پرسش و پاسخ

گراف مخلوط سنگدانه با نسبت ۵۷٪ ماسه و ۴۳٪ شن

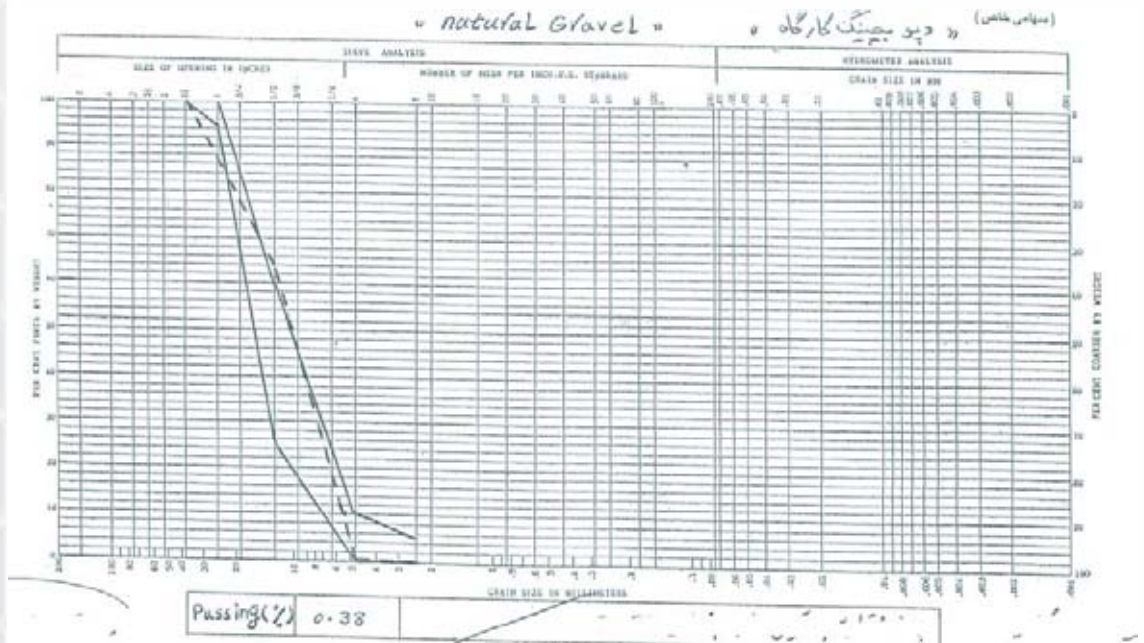
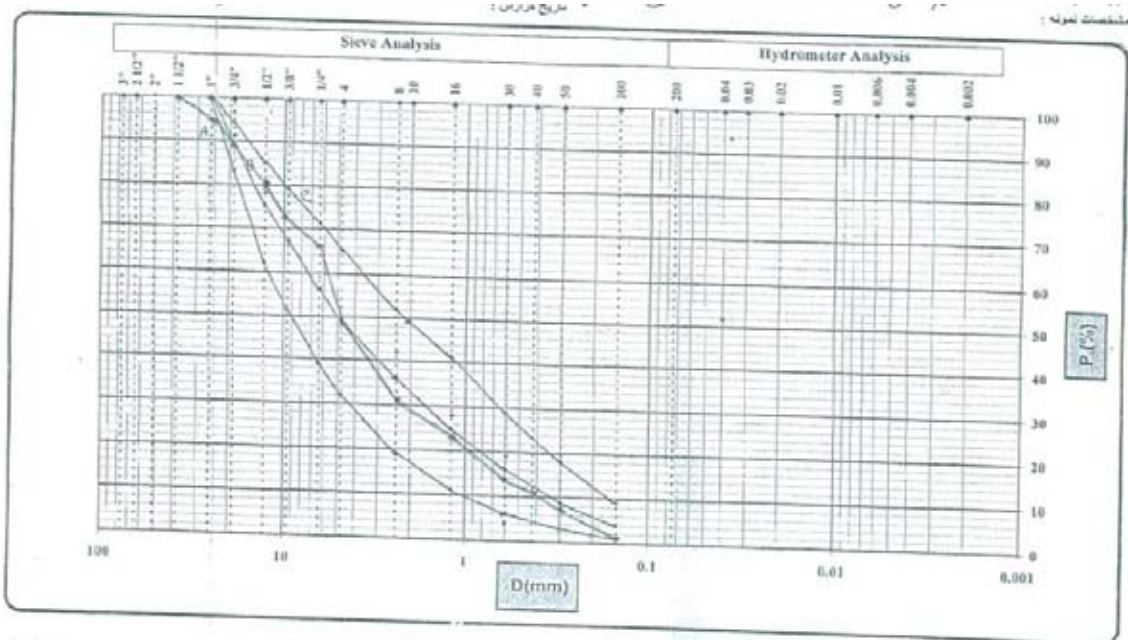
نمودار دانه بندی ماسه ارائه شده خارج از محدوده مجاز استاندارد است (درشت دانه می باشد - $FM=3.59$).

نمودار دانه بندی شن ارائه شده مطابق دانه بندی ASTM خارج از محدوده مجاز استاندارد است.

نظر به کاربرد بتن بعنوان لاینینگ پیشنهاد گردید تا مخلوط نهایی در محدوده میانی ناحیه ۱ (قسمت وسط بین گراف A, B) قرار گیرد. با بررسی نسبت های متفاوت اختلاط شن و ماسه، مخلوط حاصله در ناحیه پیشنهادی قرار نگیرد و در برخی حالت ها، منحنی مطلوب را قطع میکند.

با توجه به عدم نزدیک شدن به محدوده مورد نظر چه اقدامی باید صورت گیرد؟ آیا با تعویض شن می توان بتن مناسب لاینینگ کانال تهیه کرد؟

۱ - هر چند ماسه مزبور خارج از استاندارد ASTM C33 قرار دارد اما ظاهراً در محدوده اجباری استاندارد ۳۰۲ ایران قرار دارد. بهرحال خروج از استاندارد به معنای غیر قابل مصرف بودن نیست. هم چنین لازم به ذکر است که در استاندارد اجباری ایران محدودیتی برای مدول نرمی ماسه وجود ندارد و محدودیت موجود بصورت اختیاری است.

۲ - شن موجود دارای حداکثر اندازه اسمی ۳۷/۵ میلی متر است و همانطور که نوشته اید با استاندارد ASTM C33 و استاندارد ۳۰۲ ایران به عنوان شن (۲۵-۴/۷۵) تطابق ندارد اما با شن محدوده ۳۷/۵-۴/۷۵ ممکن است تطابق داشته باشد.

۳ - بهرحال برای پوشش بتنی کانال، شنی با حداکثر اندازه اسمی ۳۷/۵ میلی متر مناسب نیست و توصیه می شود از شن با حداکثر اندازه ۱۹ میلی متر استفاده گردد.

لازم به ذکر است که جنابعالی مخلوط سنگدانه را برای حداکثر اندازه اسمی ۲۵ میلی متر منظور نموده اید که با وضعیت شن موجود همخوانی ندارد و باید به این موضوع توجه شود.

۴ - ضمناً خواهشمند است بجای رسم منحنی دانه بندی، درصدی گذرانده از الک در جدول محدوده دانه بندی درج گردد.
